《太平森工产业园（首期）控制性详细规划》SG0105地块局部修编必要性论证及方案批前公示

（二）修编内容

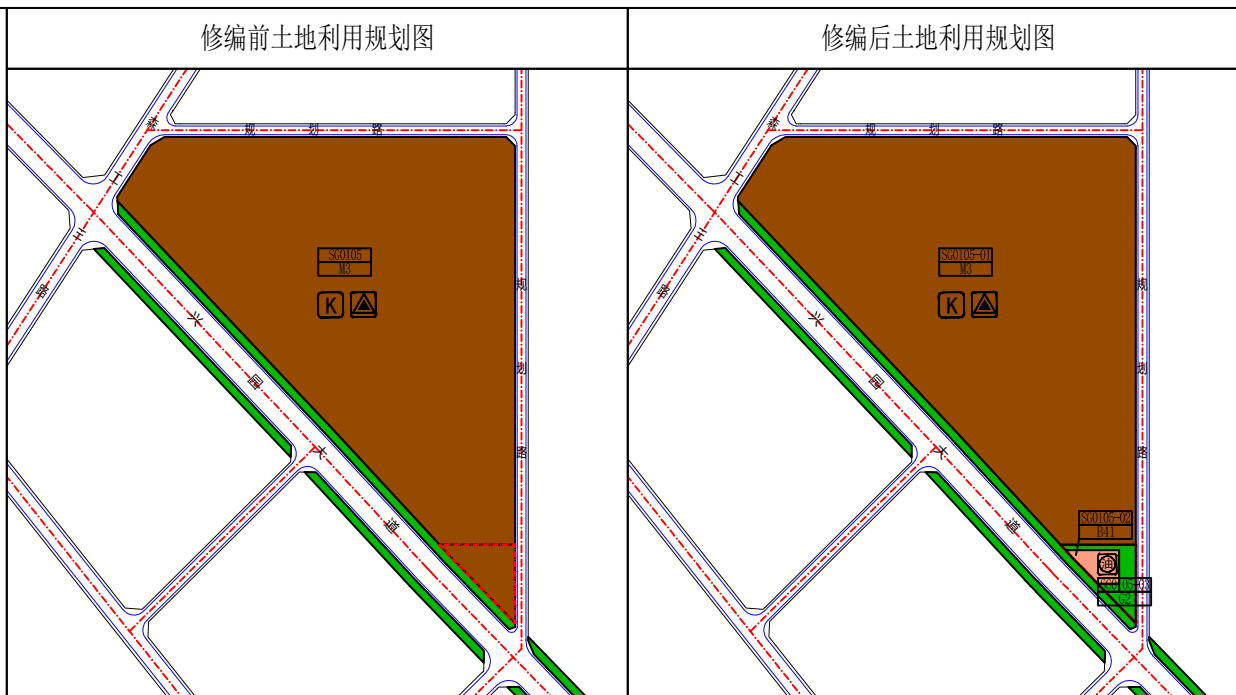
(1) 将SG0105-02地块用地性质由三类工业用地（M3）调整为加油加气站用地（B41），容积率为1.0，建筑密度为22%，绿地率为30%，建筑限高为20米；

(2) 将SG0105-03地块用地性质由三类工业用地（M3）调整为防护绿地（G2）。
